A continuación deseamos referirnos brevemente al diseño básico de las instalaciones eléctricas de la Planta de Tratamiento de Aguas Residuales, incluyendo la Subestación de 115 / 4.16 kV:

Ref: Asistencia en la Ejecución, Supervisión y Administración del Proyecto Saneamiento de la Ciudad y la Bahía de Panamá, Etapa I, Segunda Fase

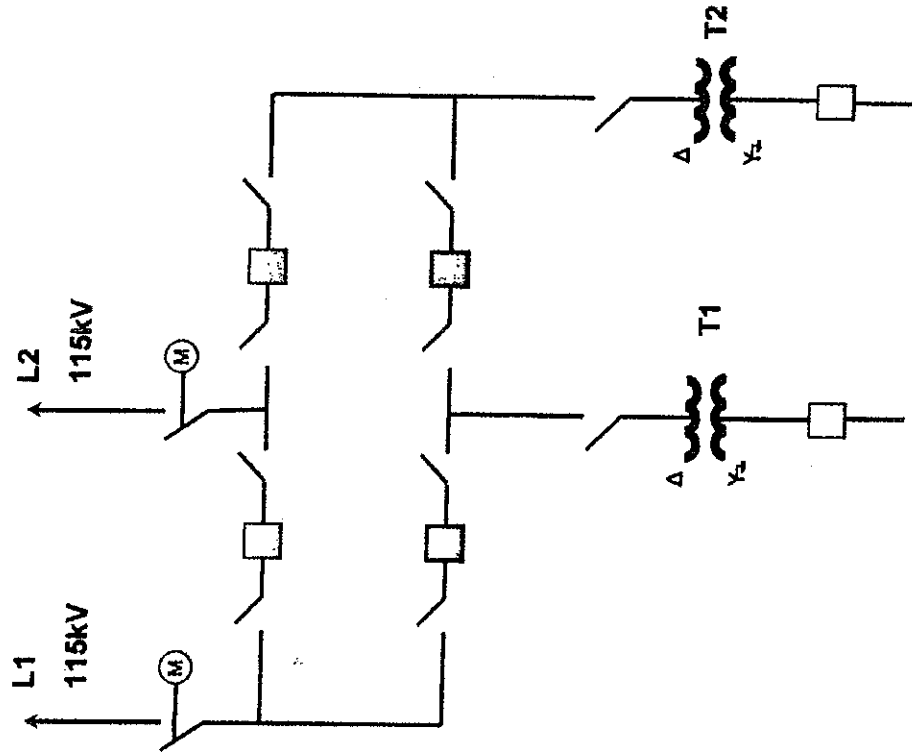
1. Le proponemos que la configuración en 115 kV sea modificada de Doble Barra a Barra en Anillo. Con el cambio se lograría economía, simplicidad y flexibilidad en la operación; además de ser una configuración con la cual estamos más familiarizados en Panamá. Adjuntamos un diagrama con la configuración de Barra en Anillo para una mejor ilustración.
2. Debido a la imposibilidad de alimentar las estaciones de bombeo desde esta subestación, no será necesario que el transformador tenga tres embobinados y su capacidad podrá ser reducida con los consiguientes ahorros en costos.
